JRP.271.1.2.2019

Dotyczy: postępowania o udzielenie zamówienia publicznego pn. „Zaprojektowanie i budowa hali sortowni w ZUOK Orli Staw” prowadzonego w trybie przetargu nieograniczonego ogłoszonego w Dzienniku Urzędowym Unii Europejskiej – nr 2019/S121-295654 z dnia 26.06.2019 r.

- 4) W Programie Funkcjonalno-Użytkowym – II części SIWZ:
 - a) punkt A.4.1.2 I części PFU otrzymuje następujące brzmienie:
„4.1.2 Wykończenia i okładziny zewnętrzne ścian zewnętrznych
Wariant I - Elewacje ścian z wykorzystaniem paneli z blach profilowanych:

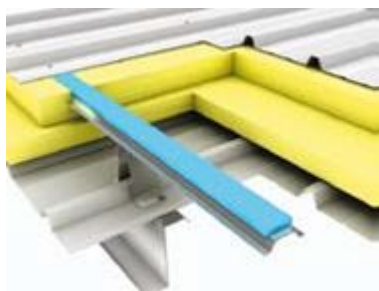
W PFU na stronie 16 znajduje się dział 4.1.2 „Wykończenia i okładziny zewnętrzne ścian zewnętrznych”. W powyższym dziale są przedstawione dwa warianty: „Wariant 1 – Elewacje z płyt warstwowych” oraz „Wariant 2 – Elewacje ścian murowanych (w tym elementów prefabrykowanych żelbetowych). Prosimy o informacje czy wybór wariantu będzie zależał wyłącznie od Wykonawcy. Jeśli nie, to prosimy o informacje który wariant Wykonawcy powinni wycenić.

- panel zewnętrzny z blachy profilowanej o profilu, jak w hali istniejącej sortowni wg zaakceptowanej kolorystyki,
 - izolacja termiczna z wełny mineralnej,

- paroizolacja,
 - blacha trapezowa wewnętrzna o profilu, jak w hali istniejącej sortowni – mocowanie panelu wewnętrznego do wewnętrznej strony rygli ściennych

- rygle ścienne ukryte w ścianie,
 - w miejscu rygli ściennych przekładka ze styroduru zmniejszająca mostek termiczny

- obróbki blacharskie oraz system łączników dla paneli zewnętrznych w kolorze paneli zewnętrznych,
- obróbki blacharskie oraz system łączników dla paneli wewnętrznych w kolorze paneli wewnętrznych

Schemat ściany:

- cokół żelbetowy prefabrykowany lub wylewany na mokro z betonu licowego (gładki np. szalunek systemowy) , o wysokości ok. 0.50 m powyżej przylegającego terenu wokół obiektu,
